会 议 纪 要

工程名称：隆化县唐三营镇石片村 20 兆瓦农光互补项目

编号：LHJH--TZHS-003

第 3 期图纸会审专题会议纪要

以下是临时道路及箱逆变位置的调整示意图（与业主研究过的）：

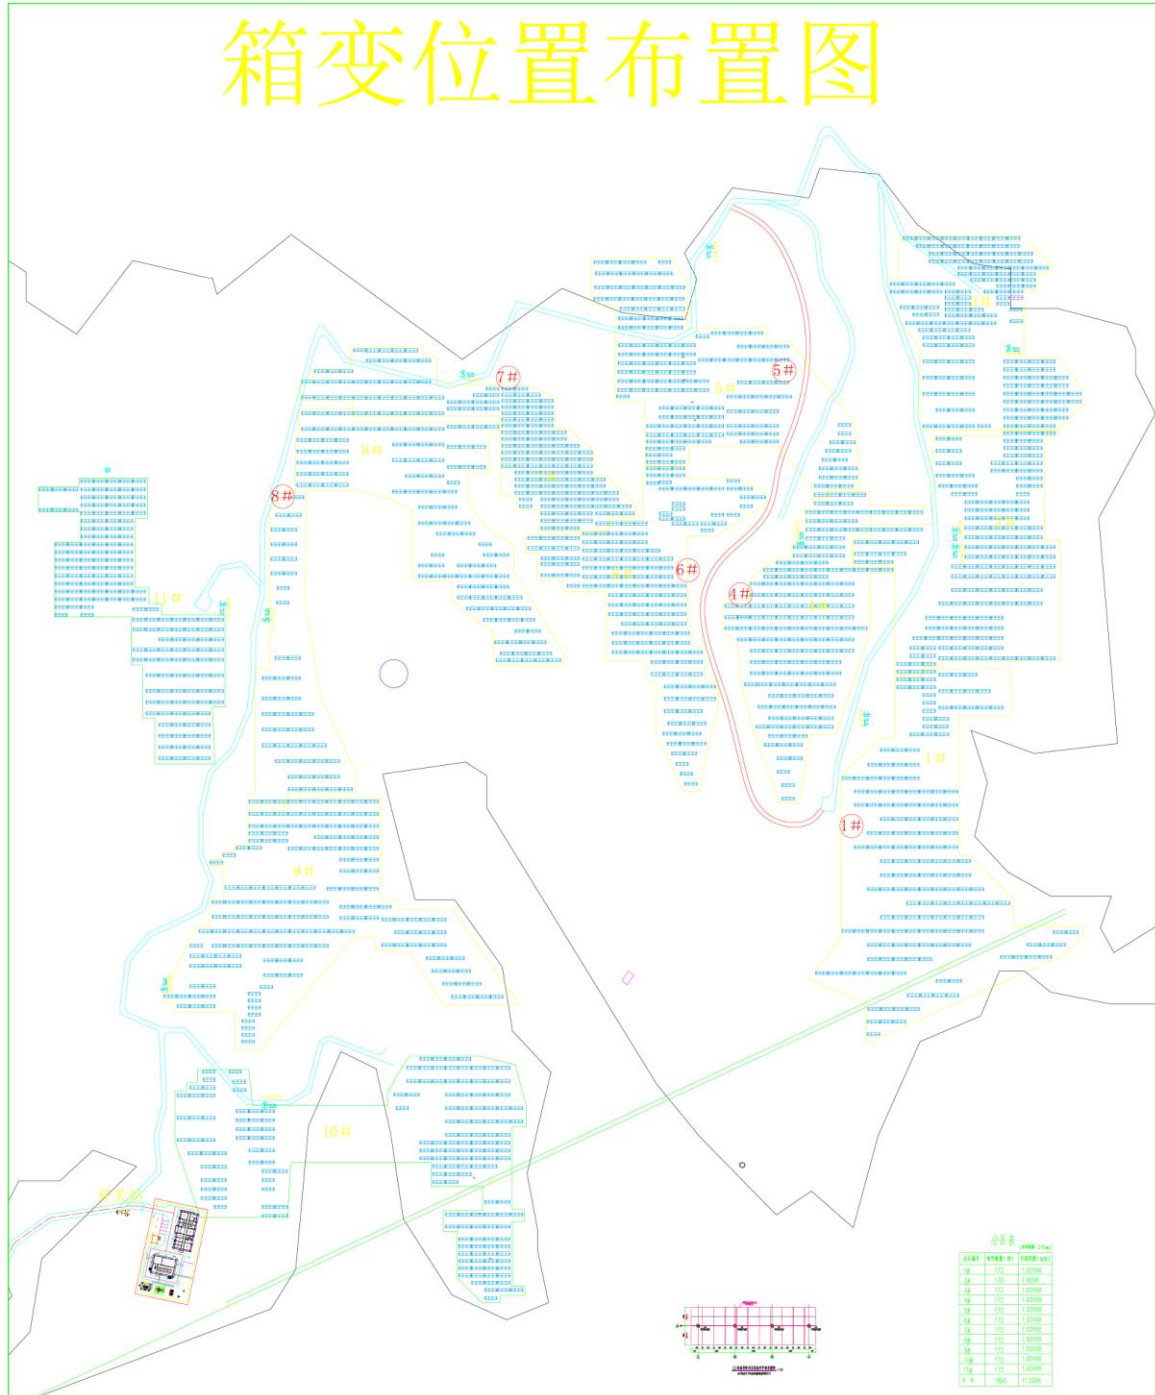
会议地点	业主工程部会议室	会议时间	2017、01、15、16:00
会议主持人	王金木	参加人员	见会议签到表
会议主题：关于隆化县唐三营镇石片村 20 兆瓦农光互补项目图纸事宜			
上次会议问题落实情况：本次为第 3 期图纸会审专题会议。			
本次会议内容： 刘晓峰：1、根据现场查的资料原先 1#方阵按 6 小时/日，计算出来间距为 20.5m，如今因为组件遮挡问题，就变成 5 小时/日，计算间距也缩短为 12.5m； 2、道路的话，根据 10~15%的坡度，同时要符合《厂矿道路规范》，实地考察如果有条件的话，可以设计修成环形道。 王金木：1、组件遮挡严重的调整支架角度，但还得检测发电效率； 2、山沟里组件遮挡严重、每日的光照只有 3-4 小时的要拆的，具体要拆的，要有记录上报监理备案； 3、电气设计总系统图应该先出，你回去催一下，尽快发过来。 沈臣友：1、设计应该优先考虑环形道路，修环形道路对施工提供方便，箱逆变基础位置可以基本放到方阵中间，同时为以后运维也能提供方便； 2、4#、5#、6#、7#、8#箱逆变基础位置需要调整； 3、组件遮挡严重的能不能调整组件倾角？ 4、箱逆变基础要尽可能靠近方阵中部； 5、所有的临时道路过水沟的位置，要适当的加涵道； 6、临时道路根据现场情况要求修成环形道路（1~6#、7~12~20#方阵有 2 条）； 7、组件遮挡问题，能调到满足每天 5 小时的光照量最好； 8、开关站前面有护坡，我认为护坡采用两级护坡； 9、从开关站到村里面有 6m 宽的水泥路，沿水泥路要挖一条排水沟； 10、沿水泥路大概有 300-400m 沿线是否安装路灯？ 11、在电站入口处是否要设置广告牌？是否有这方面的设计？ 12、施工现场是否有道路的标准？
